<b>CONCEPTO TÉCNICO DE REVISIÓN DE ESTUDIOS DE RESPUESTA DE AMPLIFICACIÓN LOCAL DE ONDAS SÍSMICAS</b>	Código:	GPR-FT-09
		Versión:	03
		Código Documental:

1.1	CONCEPTO TÉCNICO No. CT:	5502
1.2	ÁREA:	TÉCNICA Y DE GESTIÓN
1.3	COORDINACIÓN:	INVESTIGACIÓN Y DESARROLLO
1.4	REFERENCIA CRUZADA RADICADO FOPAE:	2009ER3259
1.5	RESPUESTA OFICIAL No. RO:	35458

2.1	SOLICITANTE:	JUAN REINALDO SUARÉZ MEDINA CURADURÍA URBANA NO.1
2.2	PROYECTO:	CHARRASCAL
2.3	LOCALIDAD:	11 SUBA
2.4	UPZ:	18 BRITALIA
2.5	BARRIO O SECTOR CATASTRAL:	SUBA CERROS II
2.6	DIRECCIÓN:	AVENIDA CARRERA 72 No.169B-49
2.7	CHIP:	AAA0154JLDM
2.8	FECHA DE EMISIÓN:	13 DE ABRIL DE 2009
2.9	EJECUTOR DEL ESTUDIO:	JEOPROBE Ltda.

El presente concepto técnico corresponde a la **primera revisión** realizada por la Dirección de Prevención y Atención de Emergencias, del informe "Informe de Asesoría Geotécnica y Sismológica para la Evaluación de la Amenaza Sísmica del Proyecto Charrascal" elaborado por el Ing. Jorge Alberto Rodríguez, a construirse en el predio ubicado en la Avenida Carrera 72 No.169B-49 de Bogotá. El cual fue radicado el 17 de Marzo de 2009 mediante oficio 2009ER3259, por el Arq. Juan Reinaldo Suárez Medina de la Curadurí

**Figura 2. Espectro de diseño recomendado para el proyecto Charrascal.**

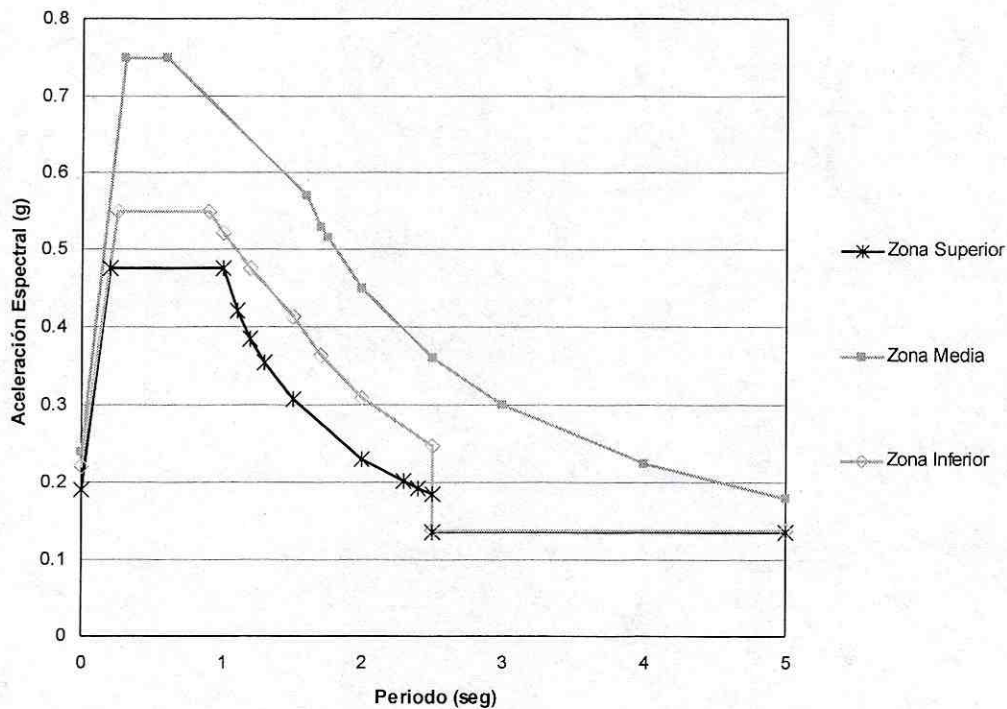
Con base en la geología del sector y los resultados de la modelación, el consultor recomienda dividir el área del estudio en tres zonas con una respuesta de sitio similar. Los espectros de cada zona se presentan en las figuras 3.24, 3.25 y 3.26 de estudio y son presentados en la Figura 2 del presente concepto.

Para la zona superior, localizada en el costado occidental del lote, se recomienda utilizar el espectro mínimo de zona 1 – Cerros hasta un periodo de 0.8 segundos extendiendo la meseta hasta 1 segundo. A partir de este valor el espectro toma el valor promedio de los espectros mínimos de las zonas 1 - Cerros y 2 – Piedemonte dados en el Decreto 193 de 2006.

Para la zona media el espectro propuesto inicia con una Sa de 0.22 g, luego asciende hasta 0.75 g en 0.3 segundos donde continua con este valor hasta los 0.6 segundos, descendiendo hasta 0.57 g para un periodo de 1.6 segundos. A partir de este punto se siguen los valores dados para el espectro de zona 2 – Piedemonte de la Microzonificación Sísmica de Bogotá.

Para la zona inferior, localizada en el costado oriental del lote, inicia con una Sa de 0.22 g, luego asciende hasta 0.55 g un periodo de 0.25 segundos, donde continua con este valor hasta 0.9 segundos, luego toma el valor promedio de los espectros mínimos de las zonas 2 – Piedemonte y 3 – Lacustre A dados en el Decreto 193 de 2006.

Sin embargo, el informe entregado no se encuentra debidamente firmado por el ingeniero responsable del mismo, por tanto se solicita anexar el informe debidamente firmado.

El estudio CUMPLE PARCIALMENTE con este requerimiento.
